# **Analyse 3 Producteurs du dossier de chiffrage CIGEO établi par l'ANDRA en octobre 2014**

Présentation HCTISN du 30 Juin

# Exemple d'écart de prise en compte des optimisations

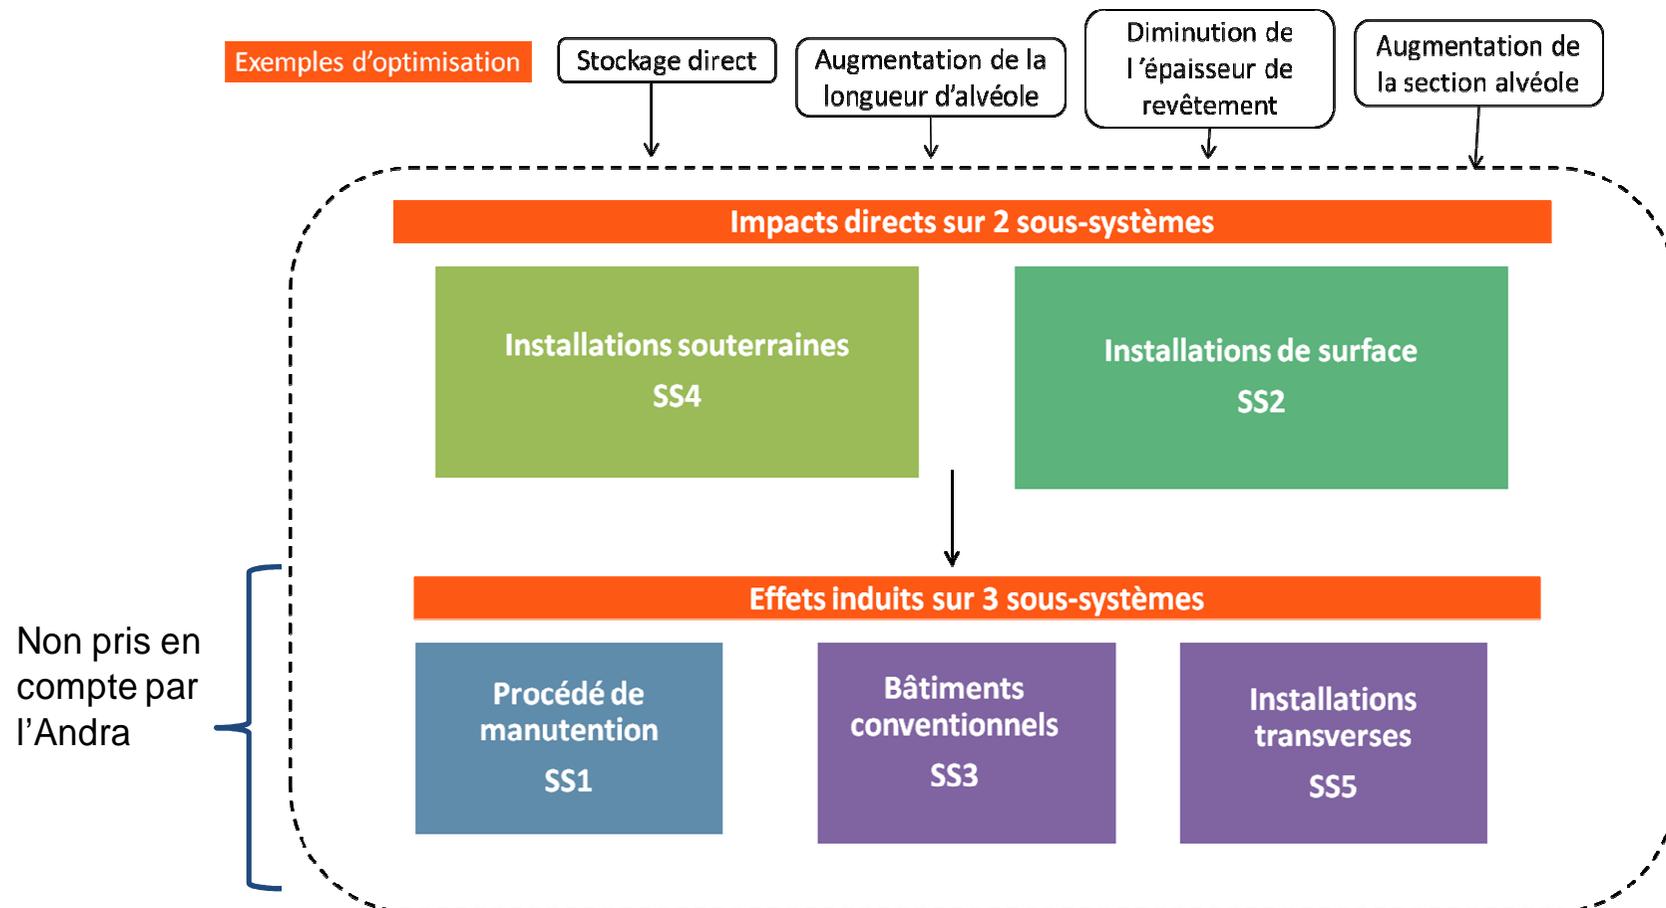
**Objet de l'optimisation :** Stocker les déchets en Conteneurs de Stockage de Déchets Compactés (CSD-C) sans sur-conteneur en béton, dans des alvéoles adaptées.

- réduire le nombre d'alvéoles en mettant plus de colis par alvéole, ce qui réduit tous les frais « fixes » (galerie d'accès entre la galerie de liaison principale et alvéole, cellule de manutention en tête d'alvéole, équipements mécanique et de ventilation), et
- diminuer les linéaires de galeries, puisque la zone MAVL est plus compacte.
- économiser les sur-conteneurs en béton, ainsi que la main d'oeuvre

| Gains valorisés par l'ANDRA   | Gains valorisables  |
|---|---|
| 0<br><i>(optimisation identifiée par l'ANDRA mais non chiffrée en 2014)</i> | <b>2 alvéoles</b><br><b>Linéaire de galeries</b><br>Equipements mécaniques<br>Volumes de verses (galeries)<br>Besoin en ventilation (systèmes et énergie)<br>Sur-conteneurs<br>Opérations associées |

**Avancement de l'optimisation :** en cours d'étude par l'ANDRA, sur une solution pouvant permettre un gain en alvéole encore supérieur à celui chiffré par les producteurs.

# **synthese de l'analyse des écarts entre les chiffrages ANDRA et EDF**

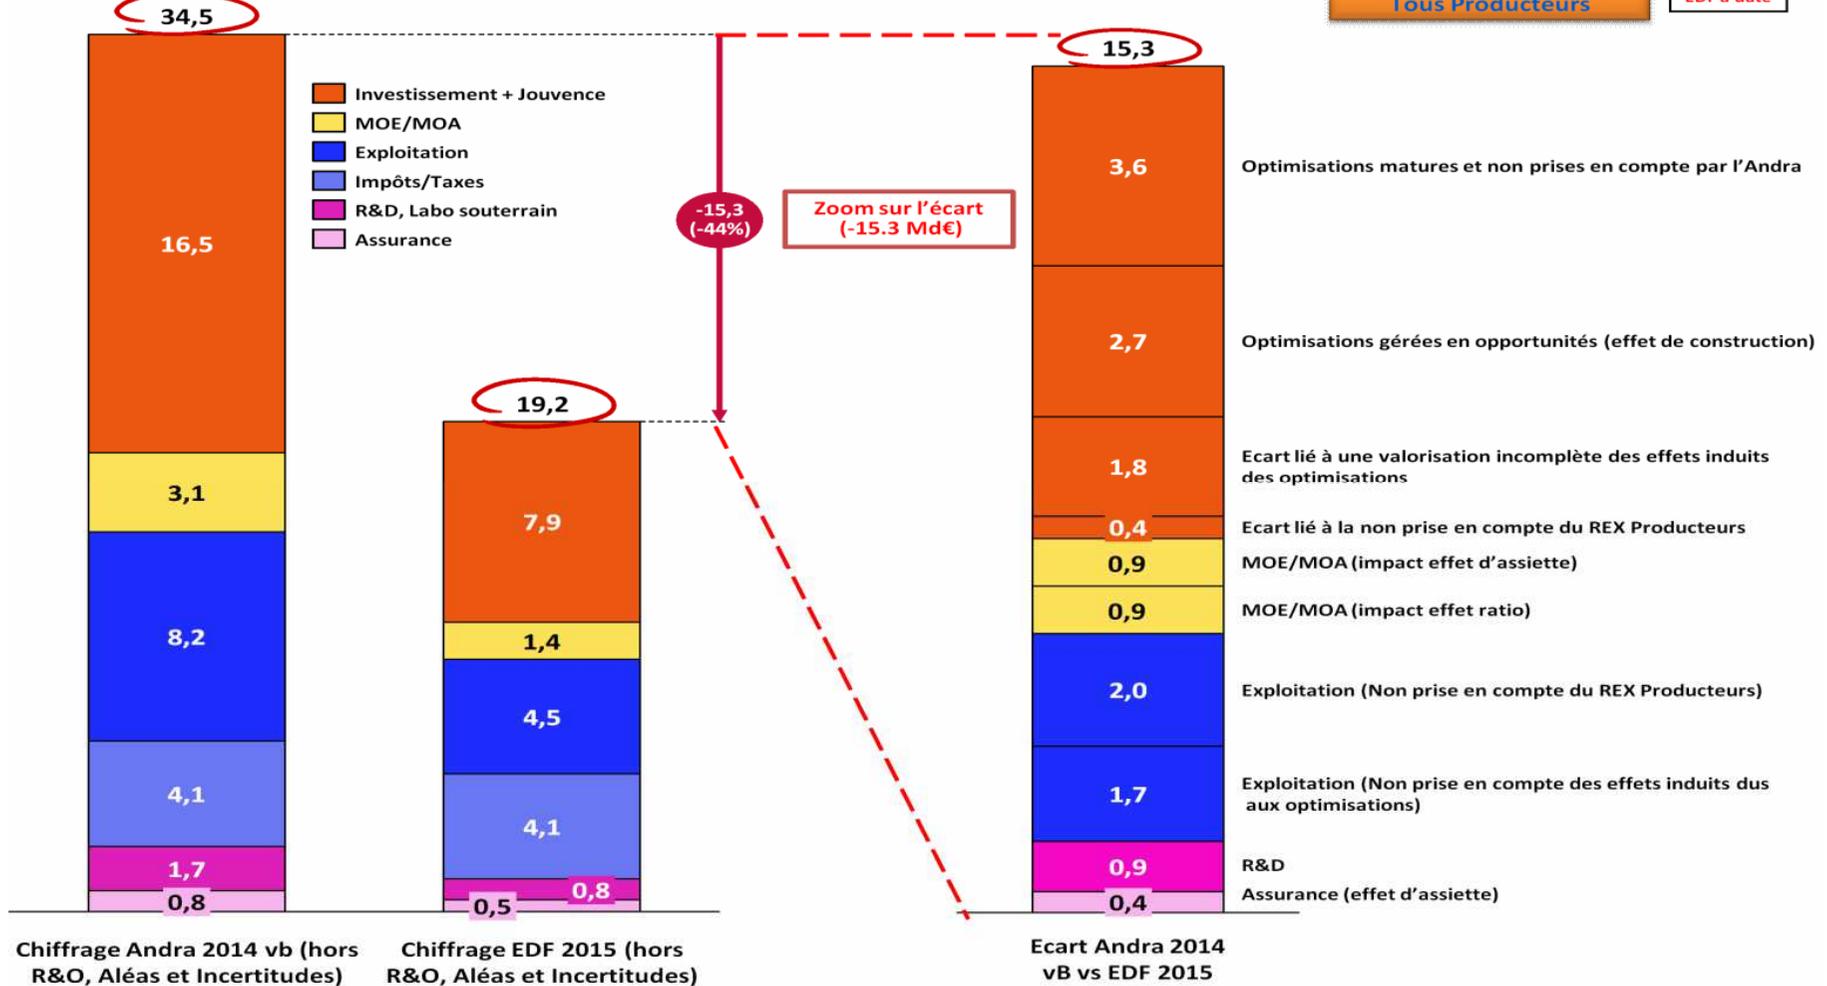
- 5 Md€ liés à la non prise en compte des optimisations AVP et PRE-CIGEO :
  - L'ANDRA n'a pas valorisé un nombre important d'optimisations travaillées alors qu'EDF a pris en compte et valorisé toutes les optimisations qu'elle estimait matures techniquement. En particulier, les opportunités AVP et PRE-CIGEO ne sont à ce stade pas chiffrées par l'ANDRA, et les gains associés ne sont donc pas valorisés dans le chiffrage. Enjeu 3,6 Md€.
  - La Moe-MOA associée pèse : 0,3Md€.
  - A ces optimisations AVP et PRE-CIGEO sont associés des gains par effets induits à hauteur de 1,1 Md€.
  - La Moe-MOA associée pèse : 0,3 Md€.

- 3,4 Md€ liés à la non prise en compte par l'ANDRA du retour d'expérience des producteurs :
  - Les taux de Moe/MOA retenus par l'ANDRA sont différents des éléments issus du retour d'expérience industriel des producteurs. De fait, en plus de l'effet d'assiette, vient s'ajouter un effet de taux. Enjeu 0,9 Md€ .
  - Les gréments d'équipes et les coûts unitaires d'ETP retenus par l'ANDRA sont différents des éléments issus du retour d'expérience industriel des producteurs. Enjeu 2 Md€.
  - Les écarts sur la valorisation des effets de série et autres prises en compte du rex producteur sur la partie investissement. Enjeu 0,5 Md€ (dont Moe MOA)

- 0,9 Md€ liés à l'écart de chiffrage du poste R&D et autres.
